**Avis délibéré de la Mission Régionale d'Autorité environnementale
de Nouvelle-Aquitaine
sur le projet de centrale agrivoltaïque au lieu-dit *Le Parc*
sur la commune de Taizé-Aizié (16)**

n°MRAe 2023APNA44

dossier P-2023-13749

Localisation du projet : Commune de Taizé-Aizié (16)
Maître(s) d'ouvrage(s) : SA Solvéona
Avis émis à la demande de l'Autorité décisionnaire : la préfète de la Charente
En date du : 6 février 2022
Dans le cadre de la procédure d'autorisation : Permis de construire
L'Agence régionale de santé et la préfète de département au titre de ses attributions dans le domaine de l'environnement ayant été consultés.

Localisation des habitats – Etude d'impact p. 80

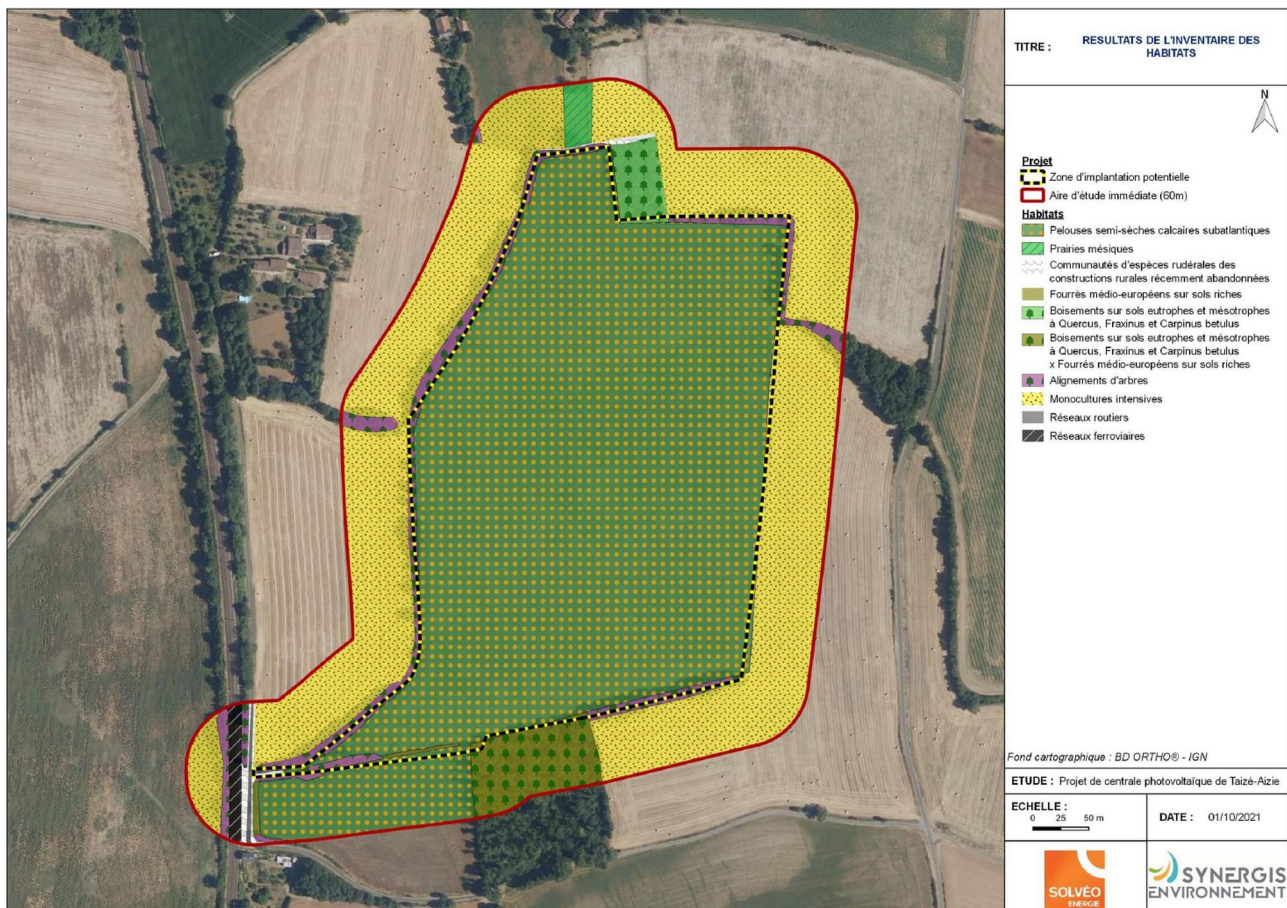
La MRAe estime nécessaire de réévaluer les niveaux d'enjeux attribués aux espèces végétales et animales présentées plus haut (les qualifiant dans le dossier majoritairement de faibles à modérés) en tenant compte du statut de protection d'un certain nombre d'entre elles, en particulier des chiroptères et des rapaces (Busard).

La MRAe recommande par ailleurs d'actualiser les inventaires et de les étendre sur une aire d'étude élargie pour caractériser les enjeux biodiversité du projet notamment liés à l'avifaune (rapaces) et aux chiroptères.

Localisation des mesures d'évitement et de réduction du milieu naturel – Etude d'impact p. 269

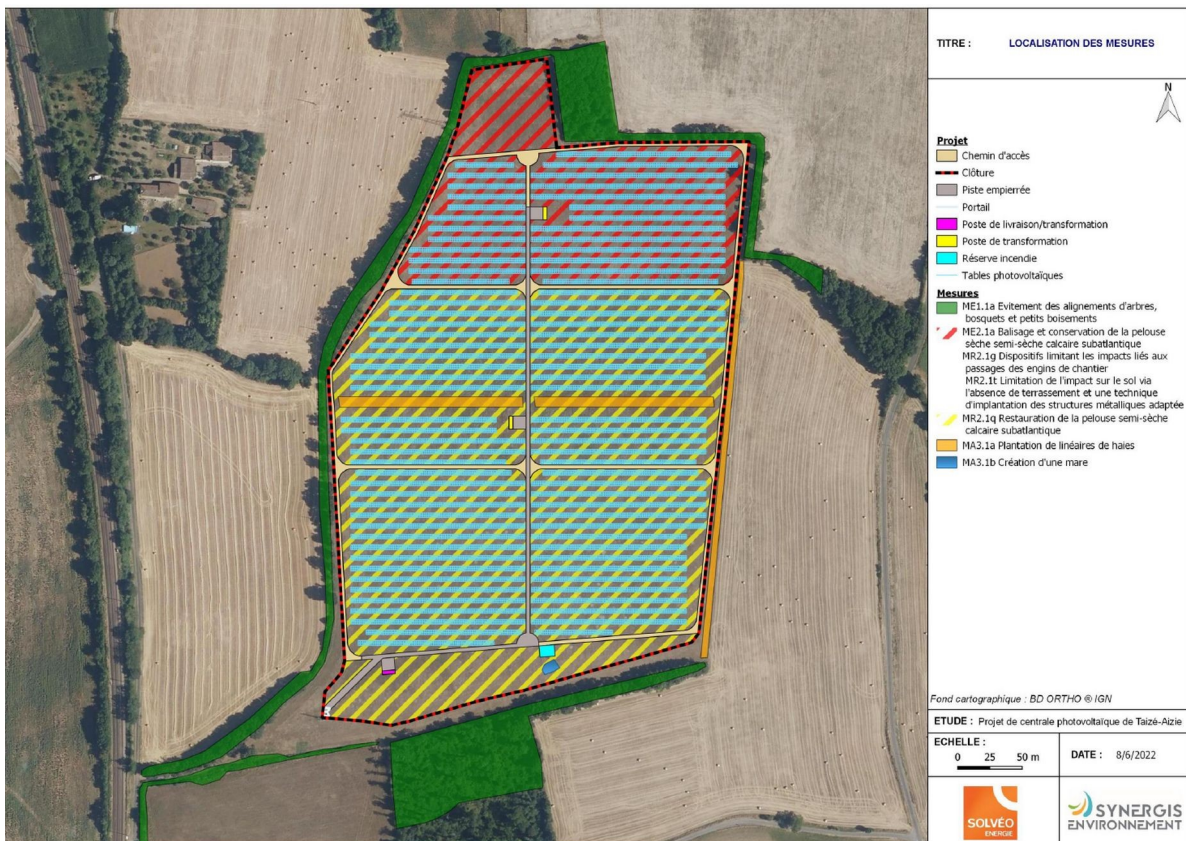
Sur cette base, l'étude évalue en pages 278 et suivantes les incidences résiduelles du projet à faibles voire nulles. La MRAe considère toutefois que l'analyse doit être approfondie au regard des enjeux avérés et potentiels du site d'implantation.

La MRAe rappelle les insuffisances des investigations qui viennent fragiliser la démarche d'évitement et de réduction proposée, qui devrait par conséquent être reprise sur la base d'un état initial consolidé et à jour.

Par ailleurs, les 2/3 de l'habitat majoritairement présent sur l'emprise du projet (pelouse semi-sèche calcaire subatlantique) seront impactés. Le changement des conditions écologiques pour cet habitat (température, ombrage etc) n'a pas été pris en compte.

La MRAe recommande de revoir l'analyse des impacts du projet sur les milieux naturels.
